Dotyczy: postępowania **1/04/2017/JRP** udostępnionego w Suplemencie do Dziennika Urzędowego Unii Europejskiej w bazie danych TED (Tenders Electronic Daily), poczynszy od dnia 29-04-2017, pod numerem 2017/S 084-164151 o nazwie: **Kontrakt II: „Modernizacja i rozbudowa części osadowej komunalnej oczyszczalni ścieków w Kętach”**

Do przedmiotowego postępowania wpłynęły zapytania, w związku z czym Zamawiający udziela wyjaśnień.

Obiekt 29 – Pompownia osadów

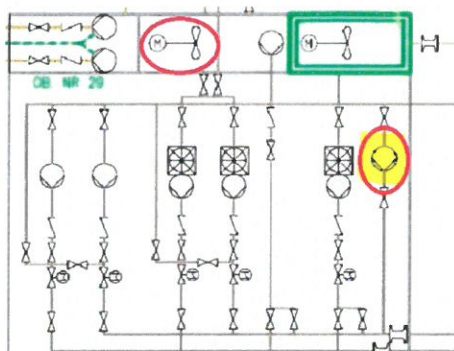
Z uwagi na rozbieżności pomiędzy schematem technologicznym a opisem PFU prosimy o wyjaśnienie ilości i rodzaju nowych pomp oraz ilości mieszadeł do zainstalowania w pompowni osadów ob. 29.

- Pompa osadu nadmiernego na zagęszczarkę – w opisie ob. 29 wynika, że jest to pompa zatapialna, natomiast z opisu ob. 25 (stacji zagęszczania), że jest to pompa rotacyjna zamontowana wraz z zagęszczarką.
- Na schemacie technologicznym pokazane jest dodatkowe mieszadło w komorze osadu wstępnego z osadników deszczowych. W opisie technologicznym brak informacji o konieczności zainstalowania takiego mieszadła. Czy jest to więc mieszadło istniejące?
- Brak w PFU informacji nt. pokazanej na schemacie pompy (ob. 29): Czy pokazana pompa jest istniejąca?

- Pompa osadu nadmiernego na zagęszczarki ma być pompą rotacyjną zamontowana wraz z zagęszczarką.
- To co oznaczono na schemacie nie powinno być nowym mieszadłem, jest to istniejąca pompa z króćcem mieszającym.
- Pokazana na schemacie pompa to pompa istniejąca.
